Technical Service Pointer

Technical Service Pointer #: W11604003
Action Required: Mandatory
Release Date: March 2022

Single Door Bottom Mount Refrigerators Door hard to open

Figure 1 - In the unit image.
Remove - Rotate component 180 degrees horizontal before
modifying.

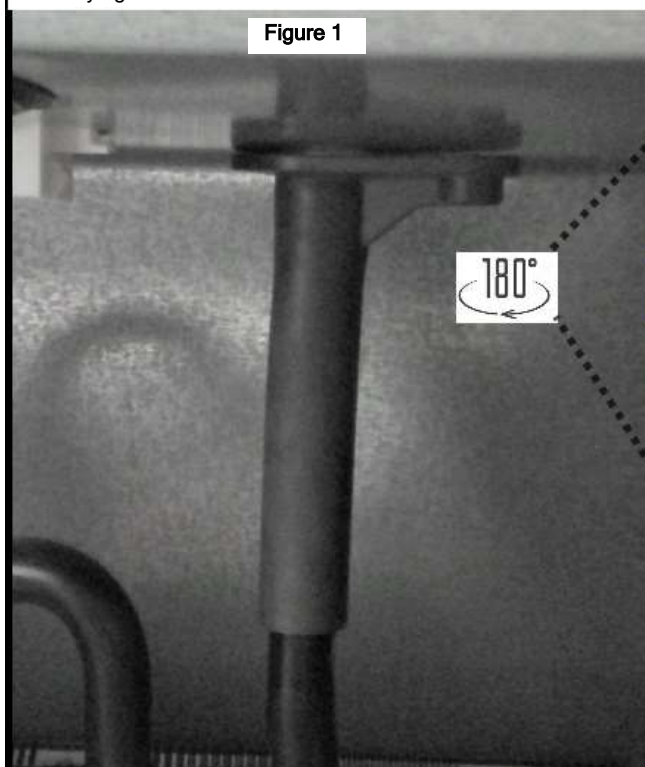
Use a 3/16" bit to drill a small hole in the drain tube location shown below.

This will relieve back pressure and suction of the vacuum when opening the door after it is closed aggressively.

Illustration 1 - Image de l'intérieur de l'appareil.
Pour retirer - tourner la pièce de 180° à l'horizontale avant de modifier.

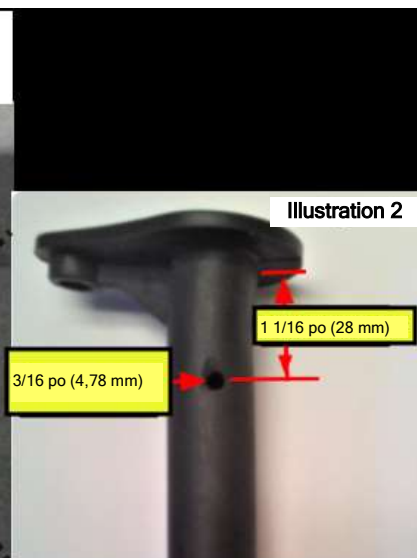
Utiliser un foret de 3/16 po pour percer un petit trou à l'emplacement du tube de vidange illustré ci-dessous.

Ceci libérera la contre-pression et l'aspiration causées par le vide au moment de l'ouverture de la porte après l'avoir fermée avec énergie.

Figura 1: en la imagen de la unidad.
Quitar: Gire el componente 180 grados en horizontal antes de modificarlo.

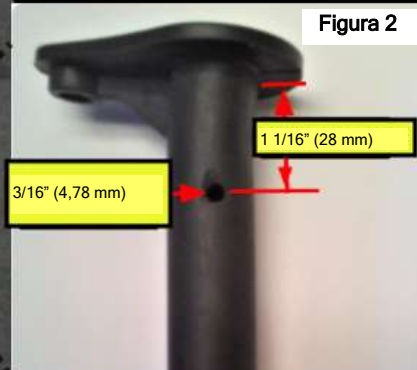
Use una broca de 3/16" para perforar un pequeño orificio en la ubicación del tubo de drenaje que se muestra a continuación.

Esto aliviará la contrapresión y la succión del vacío al abrir la puerta después de cerrarla de forma agresiva.
